CENTRE DE SURVEILLANCE DE L'IMMIGRATION (CSI) LAVAL

Dossier TPSGC: R.082963.001

15 mars 2019

ADDENDA A-04

CONTENU AJOUT FINI « U »

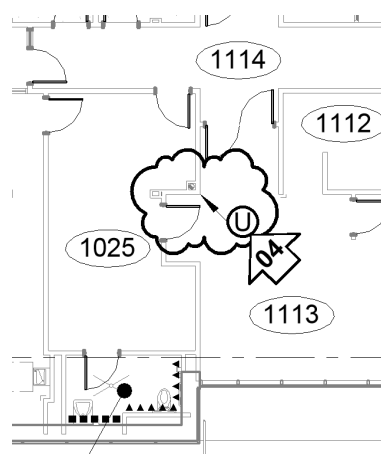
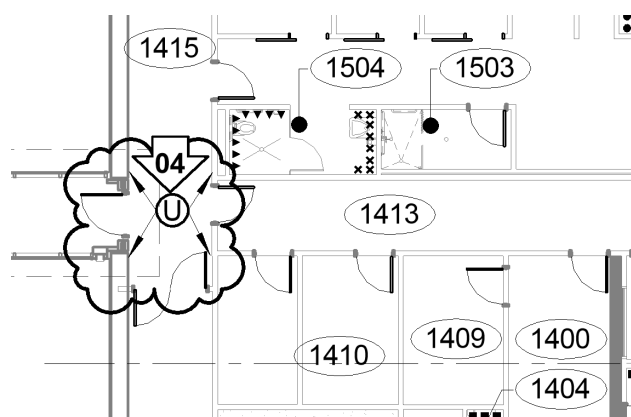
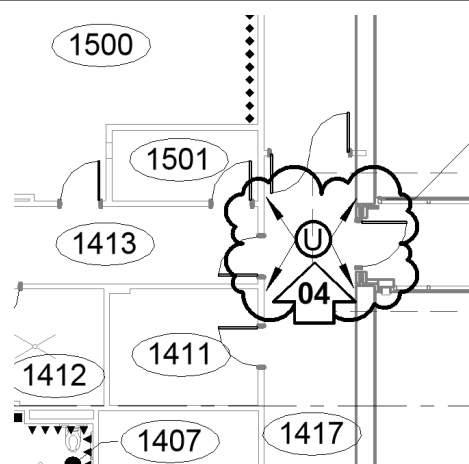
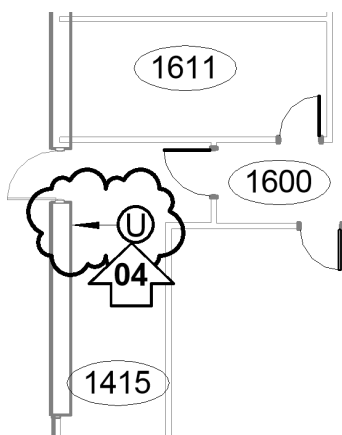
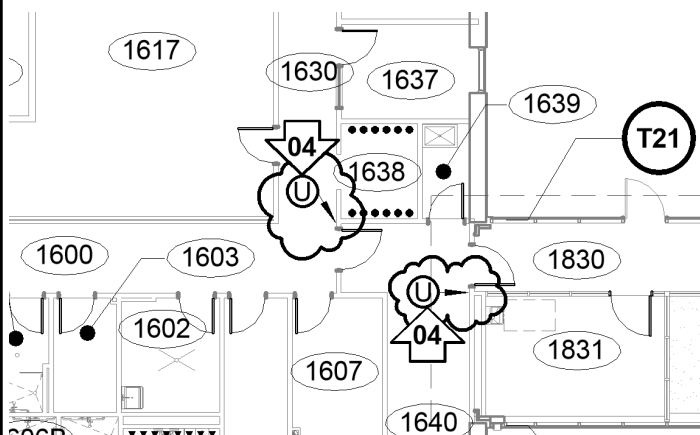
1. **AJOUTER** références du fini « U ». (Voir extrait de dessin, feuille **01** à a suite du présent addenda)
2. **SUPPRIMER** le fini en panneaux de bois dans les locaux 1104 et 1113.
(Voir extrait de dessin, feuille **02** à a suite du présent addenda)

CONTENU
MODIFICATION LÉGENDE DES TYPES DE FINIS /
SUPPRIMER PANNEAUX DE BOIS LOCAUX 1104 & 1113
MODIFY LEGEND - TYPES OF FINISHES / CANCEL WOOD
PANELS IN ROOMS 1104 & 1113

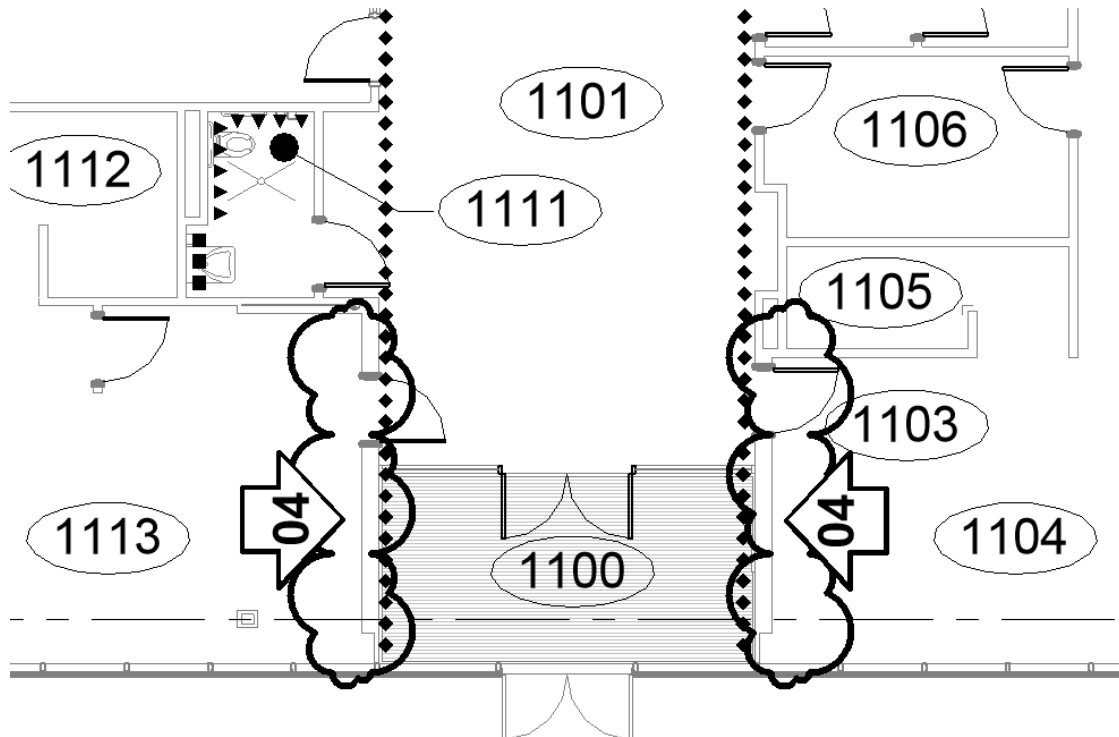
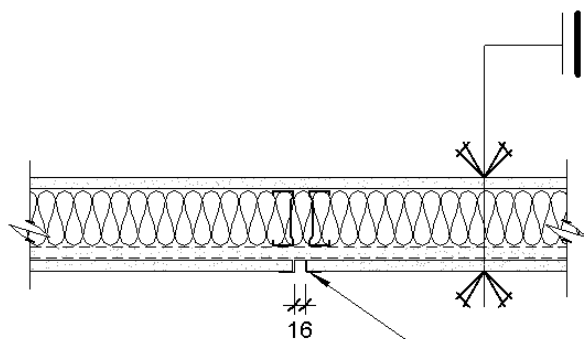
1. **AJOUTER** le type de fini « U : MOULURE À JOINT TIRER EN « U » 16mm POUR GYPSE VOIR DÉTAIL 628 DANS LA FEUILLE A603. » (Voir extrait de dessin, feuille **02** à a suite du présent addenda)

1. **MODIFIER** les finis dans les locaux 1204, 1417, 1638, 1852, 1870 et 2028.
(Voir extrait de dessin, feuille **02** à a suite du présent addenda)

DÉTAIL TYPE TRANSITION ÉGALE GYPSE / GYPSE
TYPICAL TRANSITION GYPSUM / GYPSUM DETAIL

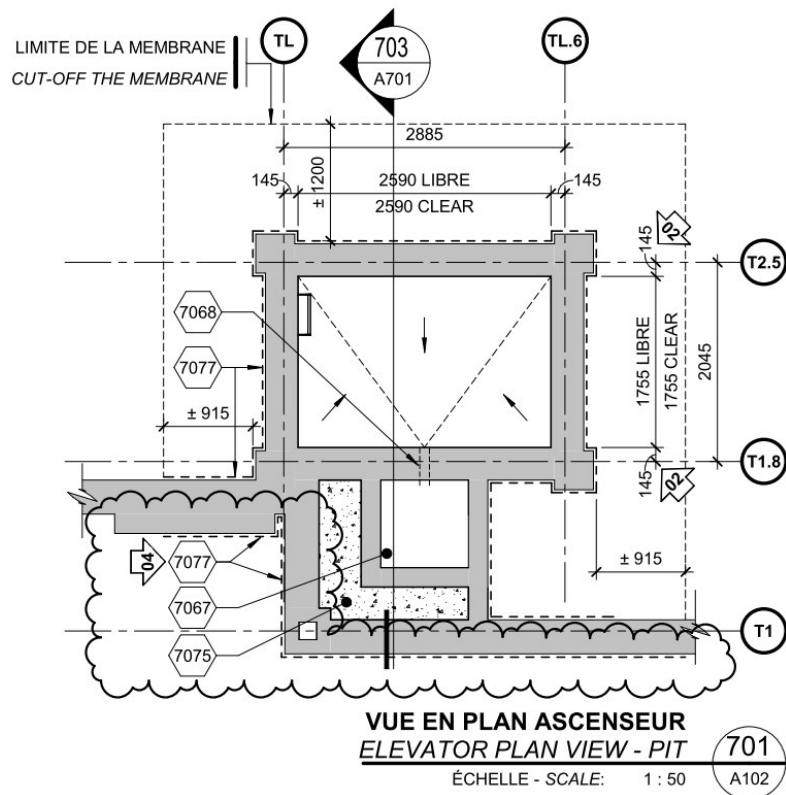
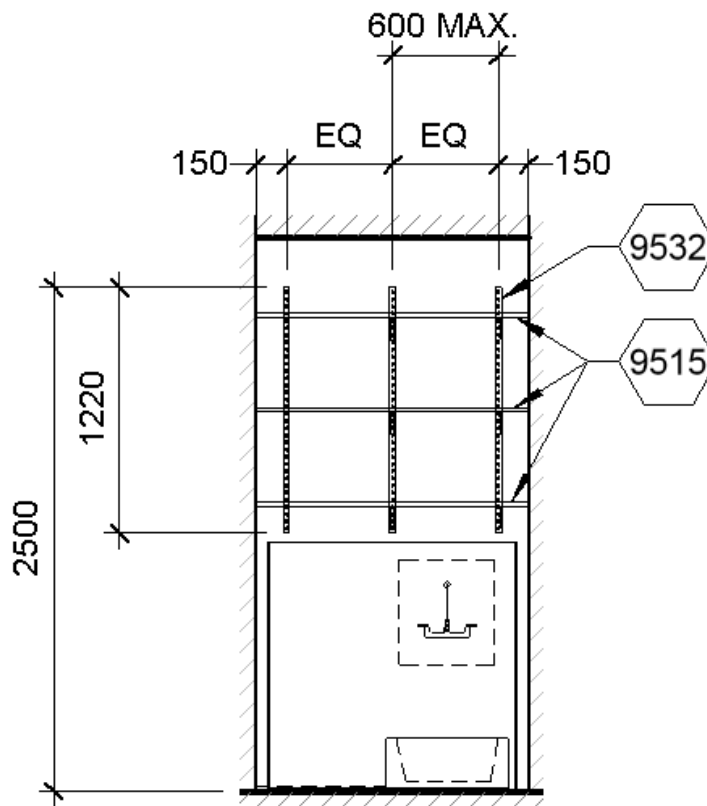
1. **AJOUTER** détail N°628. (Voir extrait de dessin, feuille **03** à a suite du présent addenda)

MOULURE À JOINT À TIRER EN
"U" 16mm POUR GYPSE, SUR
LA PLEINE HAUTEUR

CONTENU MODIFIER TITRE ÉLÉVATION 46

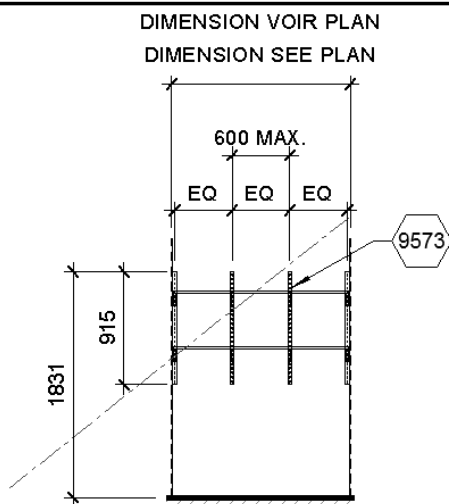
1. **MODIFIER** le titre " ADJUSTABLE SHELVES – 3 " pour « TABLETTES AJUSTABLES – 3 »
(Voir extrait de dessin, feuille **06** à a suite du présent addenda)

CONTENU
AJOUT TRADUCTION TITRE DÉTAILS 74, 84 & 85

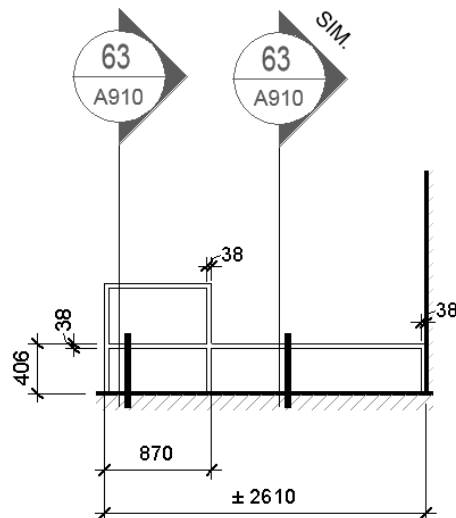
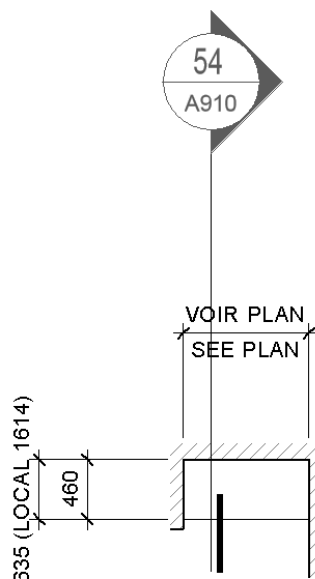
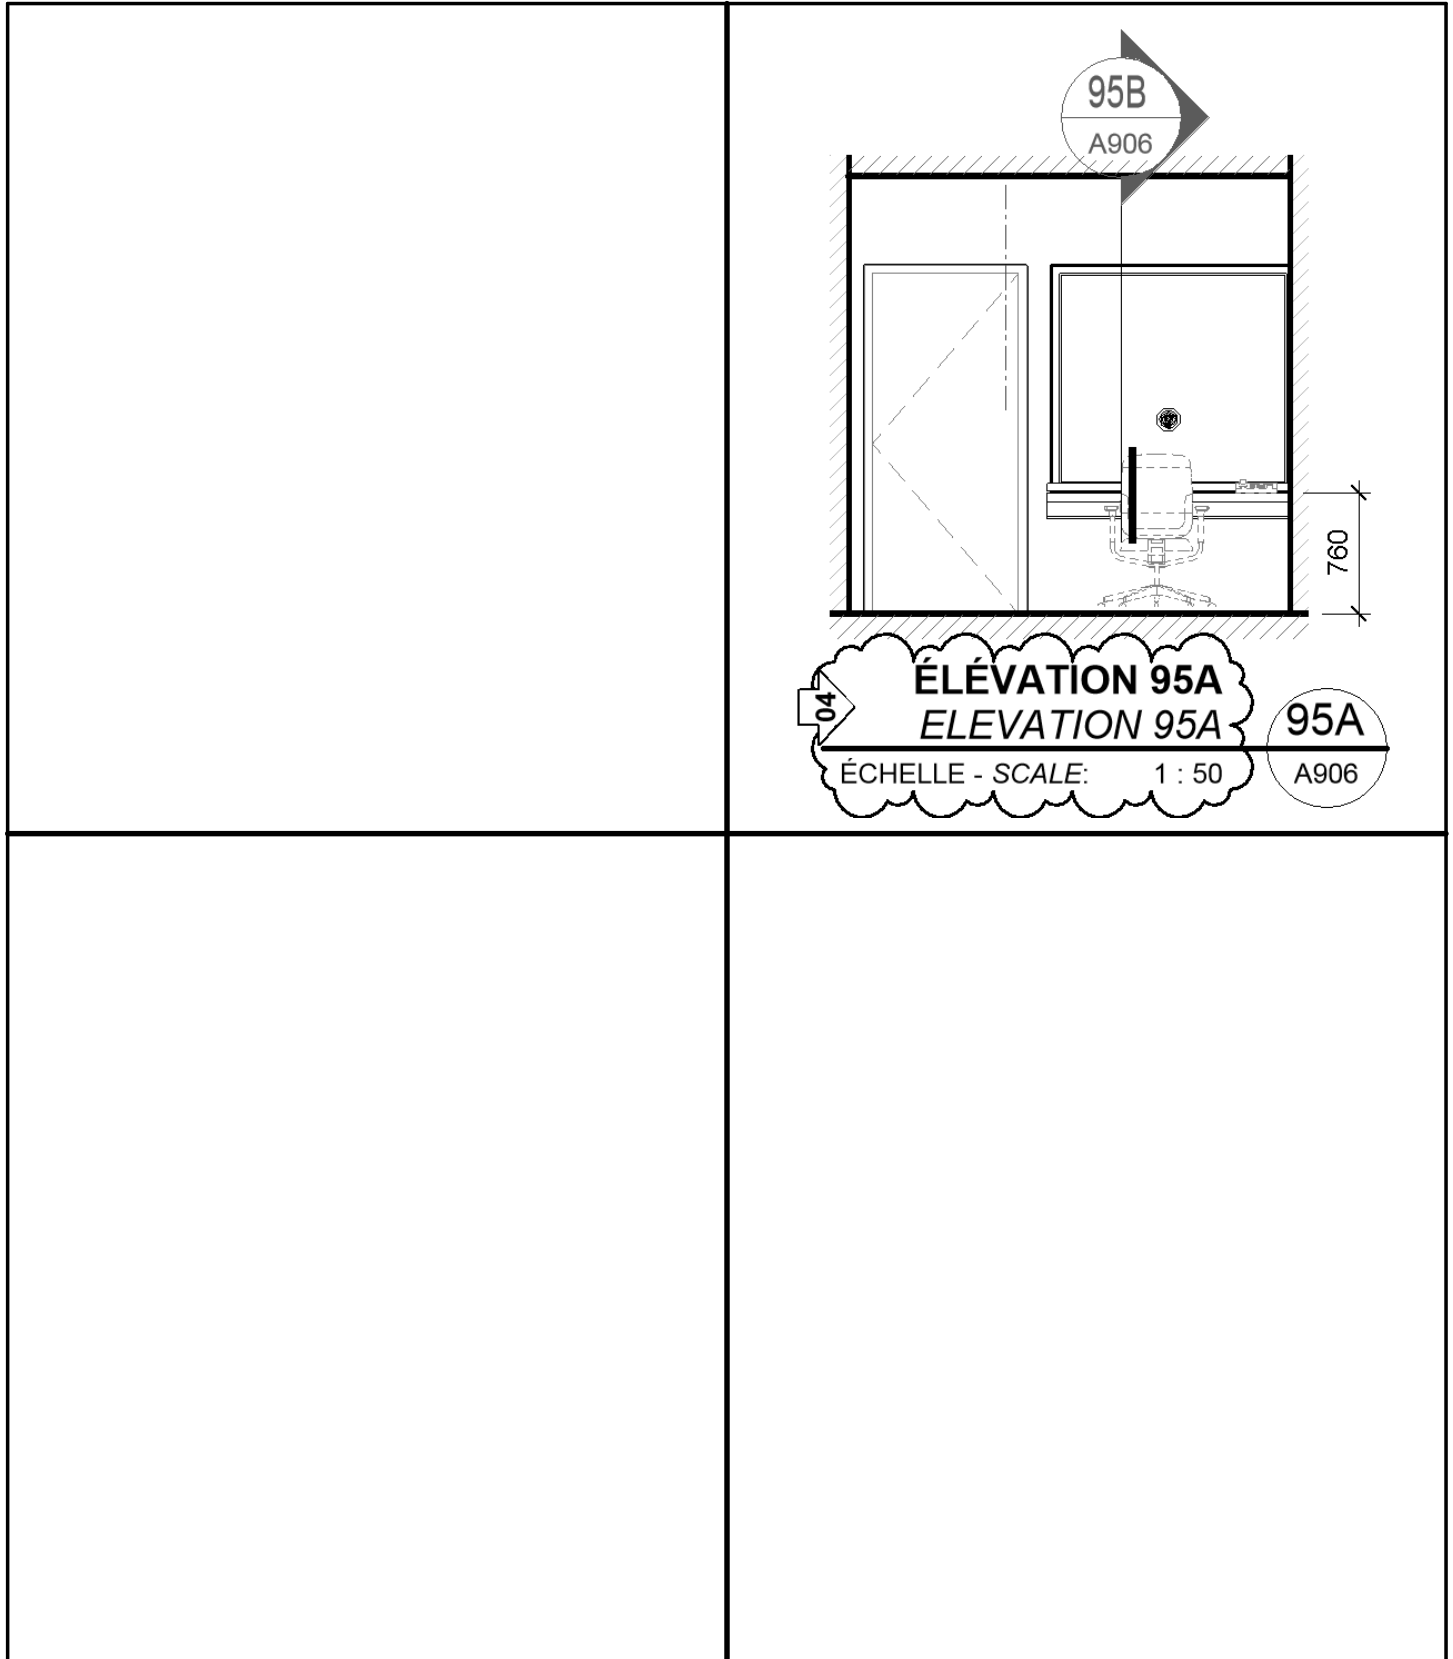
1. **AJOUTER** la traduction du titre : " STANDARD COUNTER TOP ".
(Voir extrait de dessin, feuille **07** à a suite du présent addenda)

1. **AJOUTER** la traduction du titre : " FOOTPRINT BENCH ".
(Voir extrait de dessin, feuille **07** à a suite du présent addenda)

1. **AJOUTER** la traduction du titre : " ROBUST SHELVES ".
(Voir extrait de dessin, feuille **07** à a suite du présent addenda)

CONTENU
MODIFICATION TITRE ÉLÉVATION 95A
MODIFY TITLE ELEVATION 95A

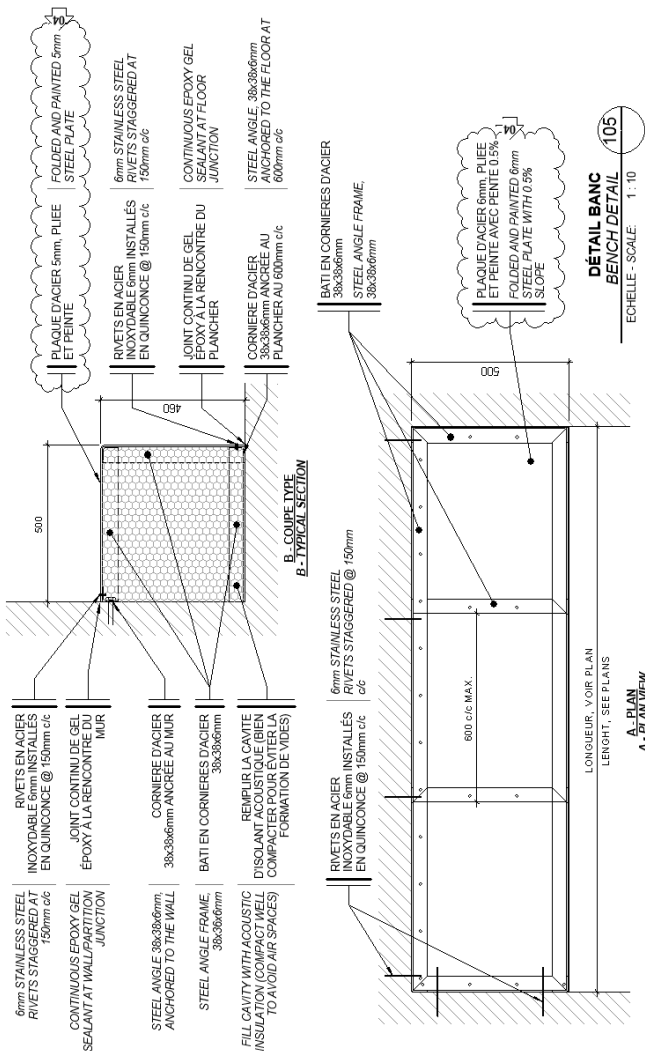
1. **MODIFIER** le titre " ÉLÉVATION N°92 " pour " ÉLÉVATION N°95A " pour une meilleure compréhension.
(Voir extrait de dessin, feuille **08** à a suite du présent addenda)

DÉTAIL BANC
BENCH DETAIL 105
ÉCHELLE - SCALE: 1 : 10

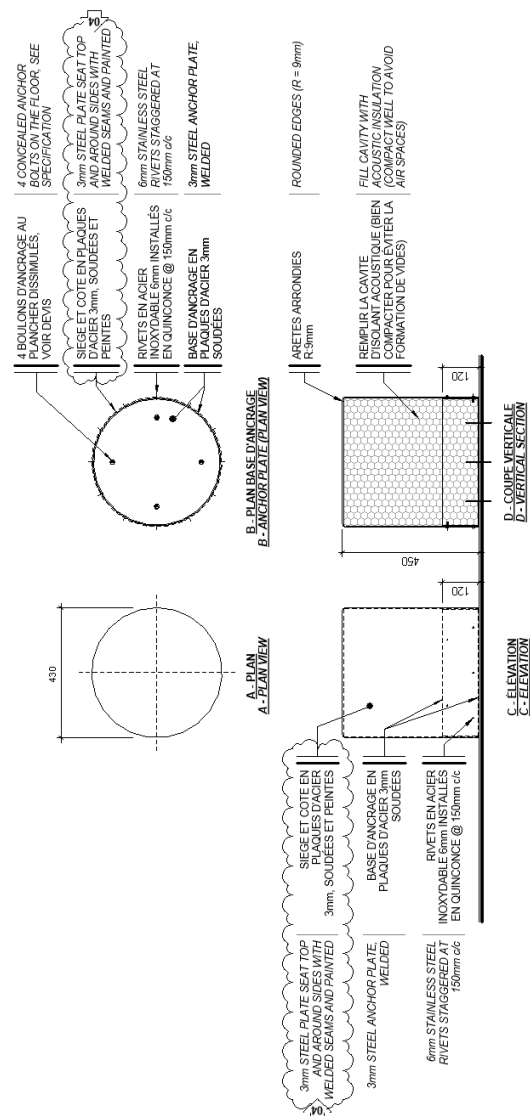
1. **ANNULER ET REMPLACER** la note « PLAQUE D'ACIER PLIÉE 5mm » par « PLAQUE D'ACIER 5mm, PLIÉE ET PEINTE ». (Voir extrait de dessin, feuille **09** à a suite du présent addenda)

1. **ANNULER ET REMPLACER** la note « PLAQUE D'ACIER PLIÉE 6mm avec pente 0.5% » par « PLAQUE D'ACIER 6mm, PLIÉE ET PEINTE AVEC PENTE 0.5% ».
(Voir extrait de dessin, feuille **09** à a suite du présent addenda)

1. **ANNULER ET REMPLACER** la note « SIÈGE ET CÔTÉ EN PLAQUES D'ACIER 3mm SOUDÉES » par « SIÈGE ET CÔTÉ EN PLAQUES D'ACIER 3mm, SOUDÉES ET PEINTES ».
(Voir extrait de dessin, feuille **09** à a suite du présent addenda)

1. **MODIFIER** le titre anglophone " ELEVATION 51A- A" avec " SHOES SHELF " pour une meilleure compréhension. (Voir extrait de dessin, feuille **09** à a suite du présent addenda)
